# Dell™ PowerEdge™ SC420 Systems Information Update

This document provides updated information for your system on the following topics:

May 2005

0X3804A02

**Figure 1. Removing the Power Supply and Cooling Fan**

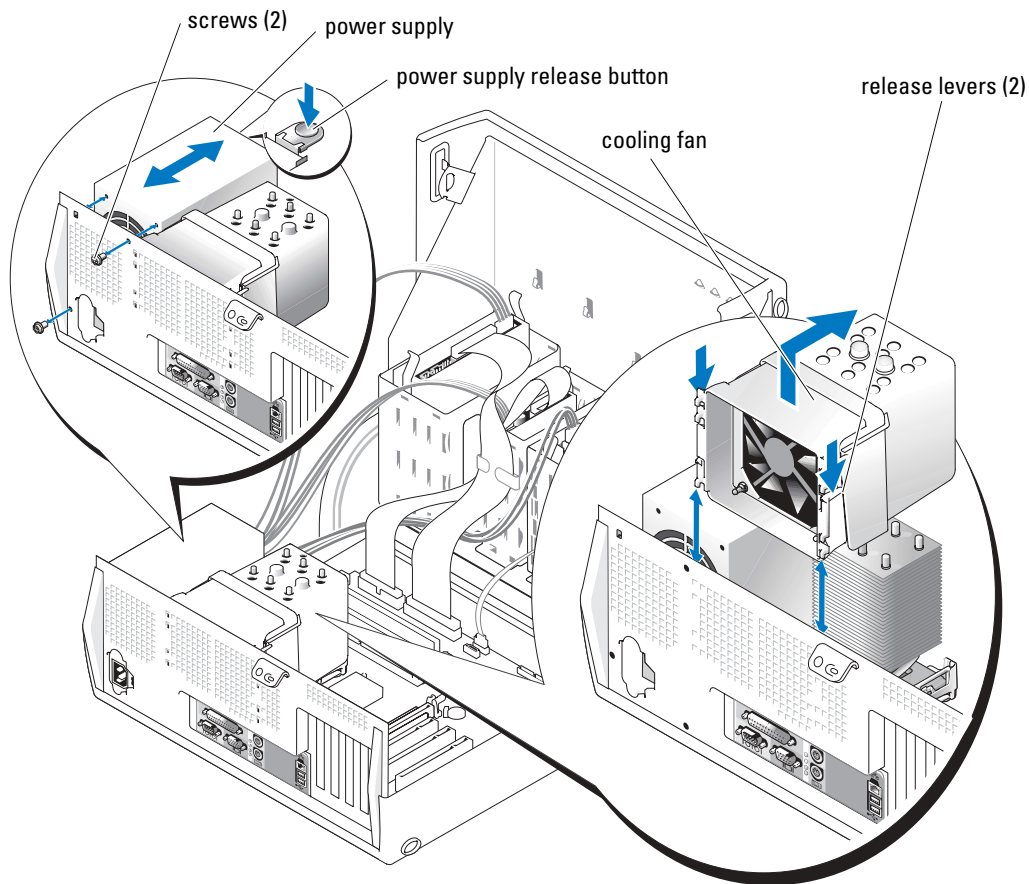
Figure 1 replaces Figure 6-2 in "Installing System Options" in the *Installation and Troubleshooting Guide*. Only two screws are used to secure the power supply.

图 1. 卸下电源设备和冷却风扇

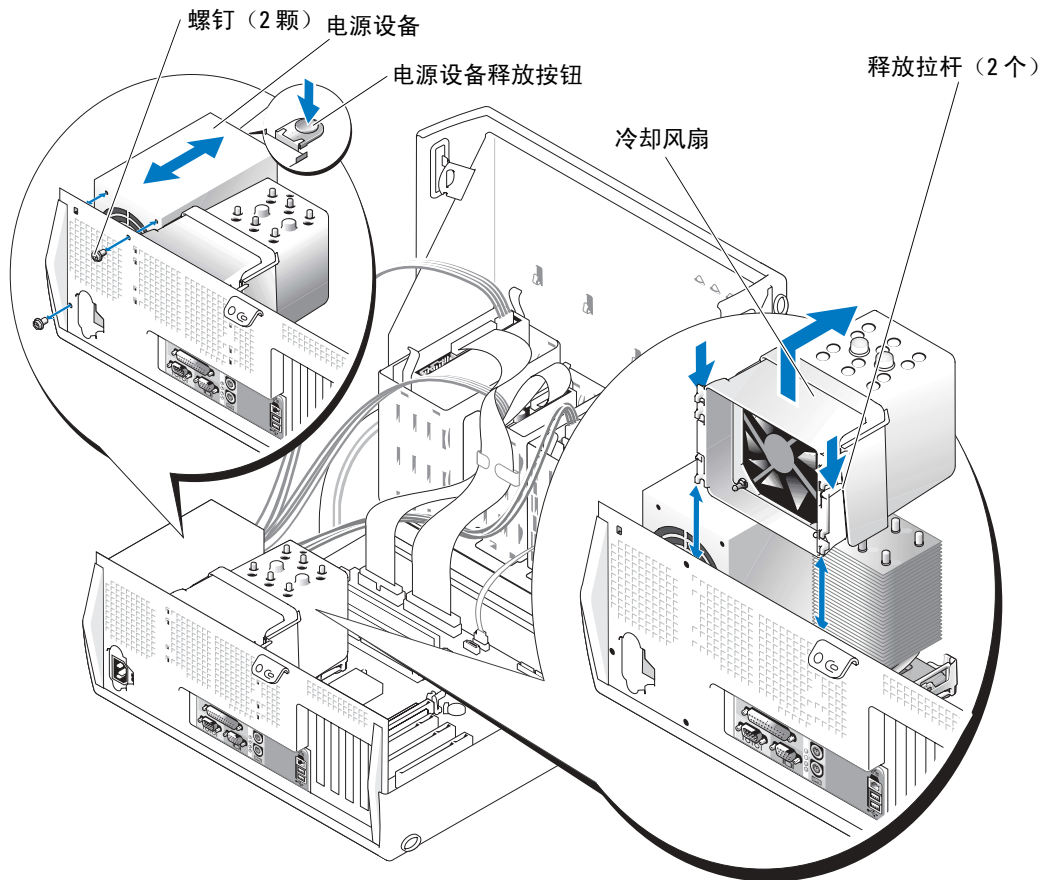
图 1 替换《安装与故障排除指南》“安装系统选件”中的图 6-2。仅使用两个螺钉固定电源设备。

**Figure 1. Retrait du bloc d'alimentation et du ventilateur**

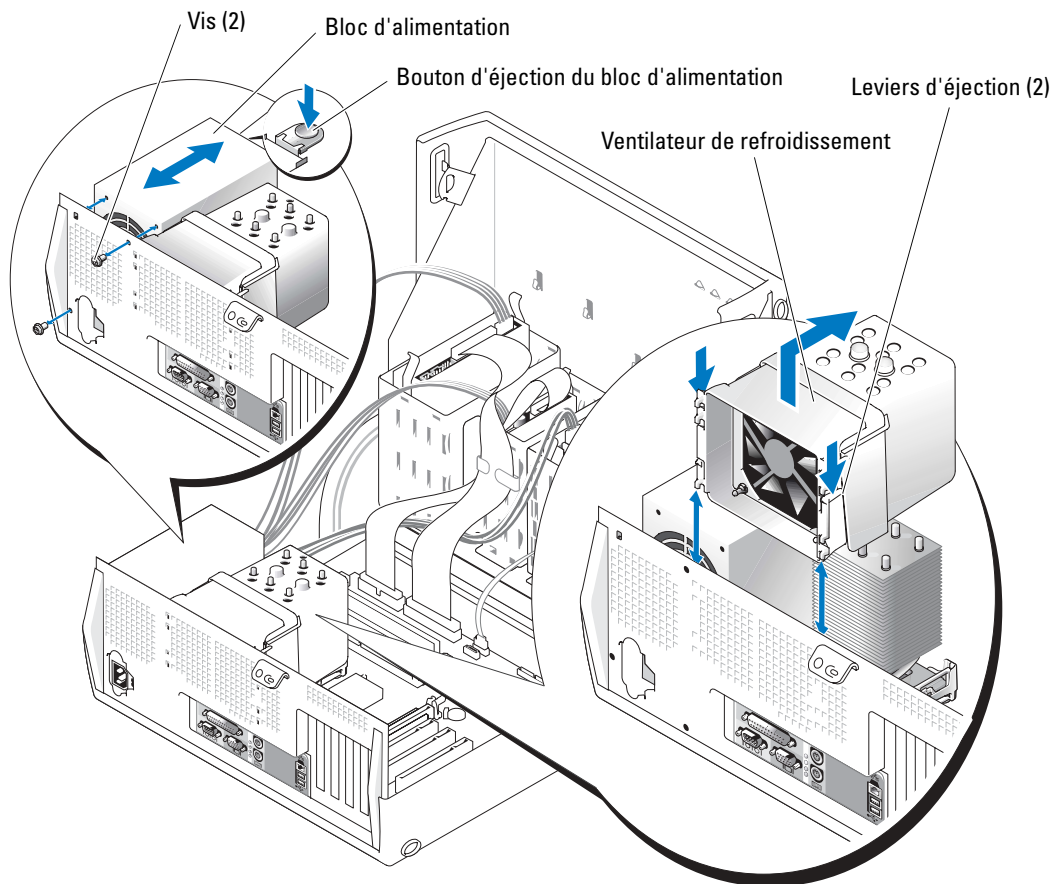
La figure 1 remplace la figure 6-2 du *Guide d'installation et de dépannage* (chapitre "Installation des options du système"). La fixation du bloc d'alimentation est effectuée à l'aide de deux vis uniquement.

**Abbildung 1. Netzteil und Lüfter entfernen**

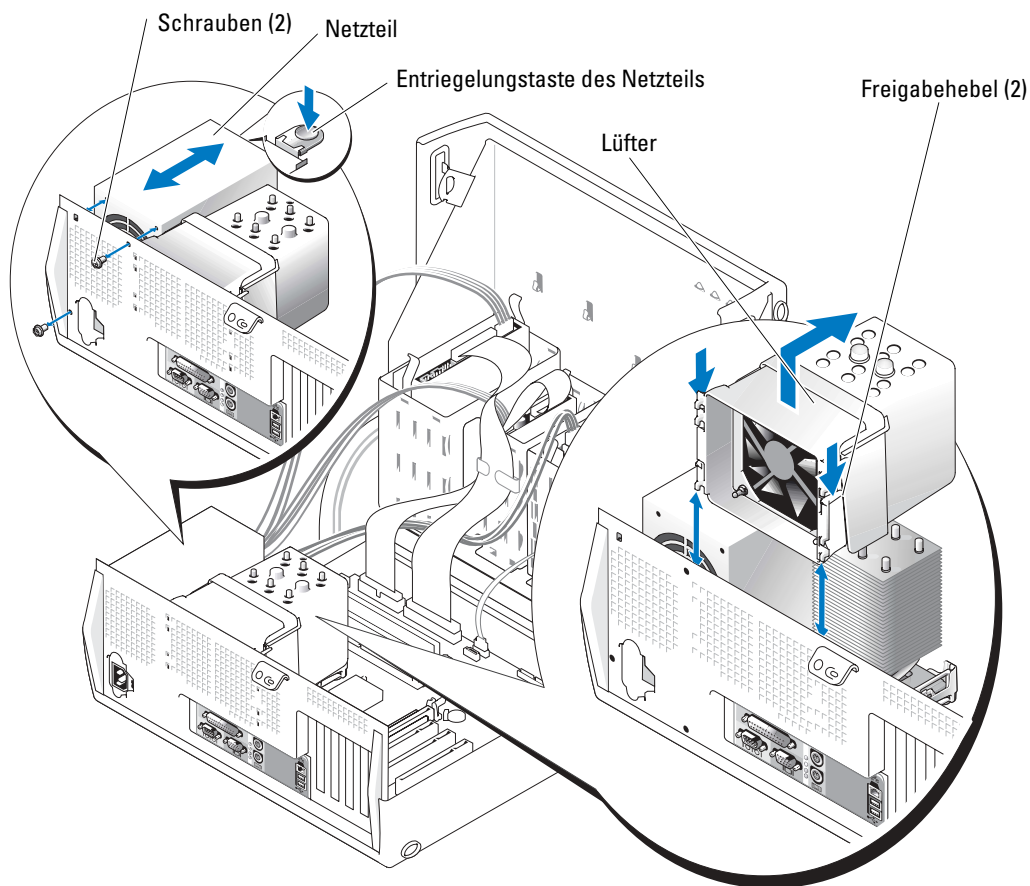
Abbildung 1 ersetzt Abbildung 6-2 im Abschnitt „Installation von Systemoptionen“ der *Installation and Troubleshooting Guide* (Anleitung zur Installation und Fehlerbehebung). Das Netzteil ist nur mit zwei Schrauben befestigt.

図 1 電源装置および冷却ファンの取り外し

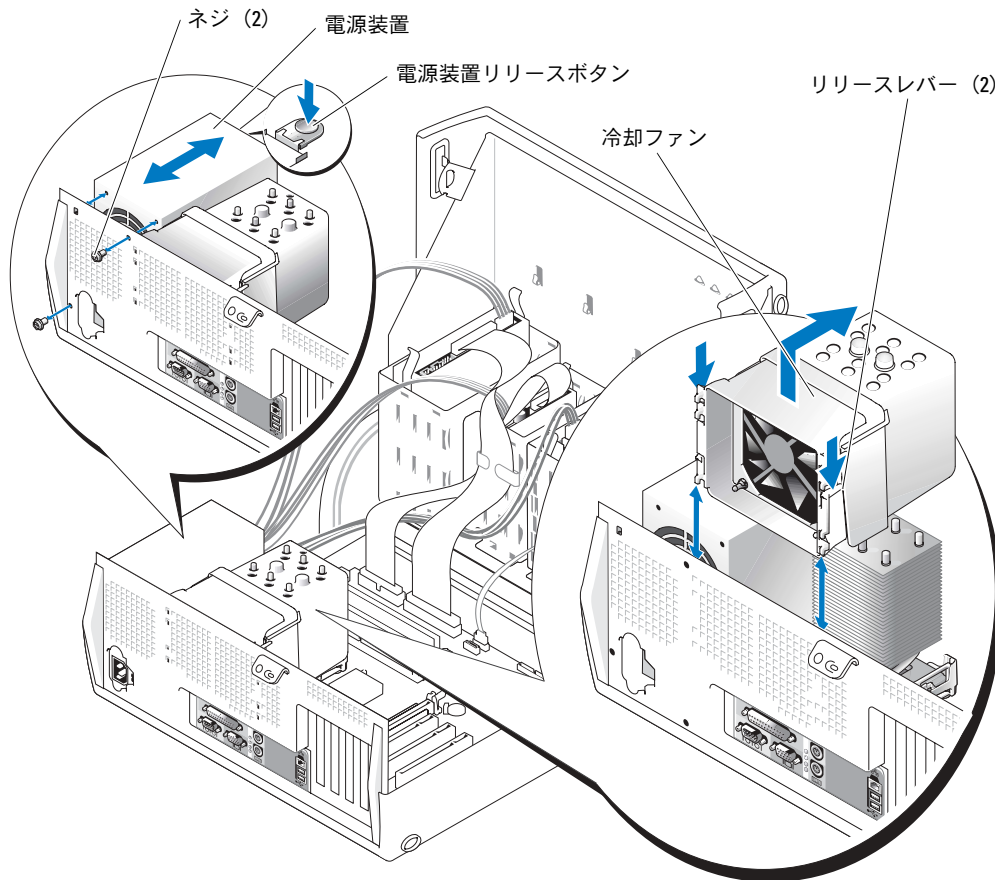
図 1 は『インストール & トラブルシューティング』の「システムオプションの取り付け」の図 6-2 を置き換えるものです。電源装置を固定するのにネジが 2 本しか使われません。

그림 1. 전원 공급 장치 및 냉각 팬 분리

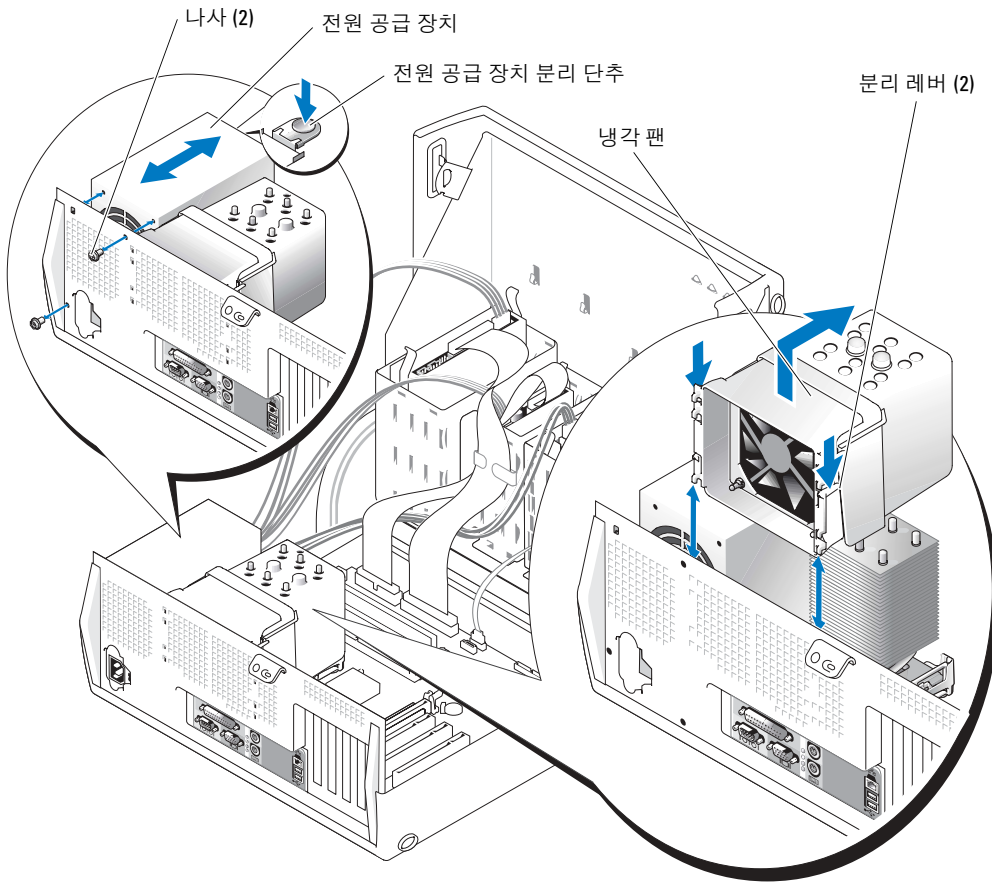
그림 1은 설치 및 문제 해결 설명서의 "시스템 옵션 설치"의 그림 6-2를 대체합니다. 두 개의 나사만으로 전원 공급 장치가 고정되어 있습니다.

**Figura 1. Extracción de la fuente de alimentación y el ventilador de refrigeración**

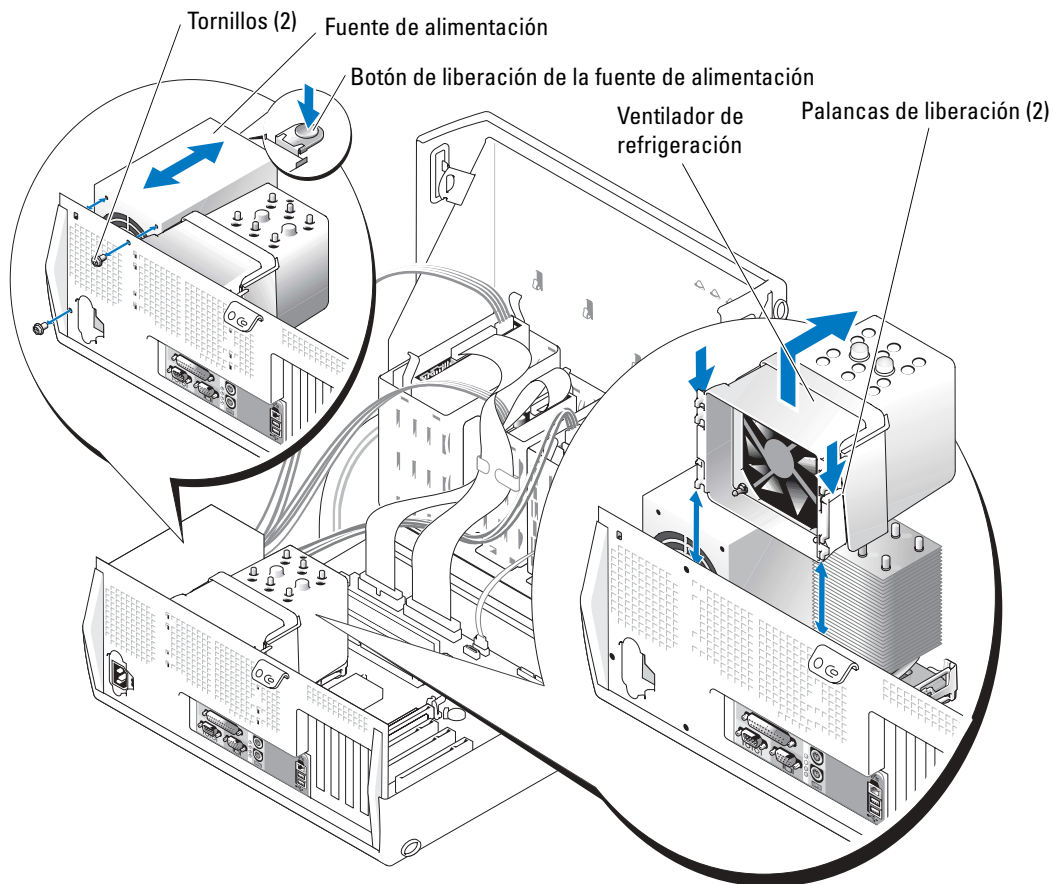
La figura 1 sustituye la figura 6-2 en la sección “Instalación de opciones del sistema” de la *Guía de instalación y solución de problemas*. Sólo se utilizan dos tornillos para fijar la fuente de alimentación.
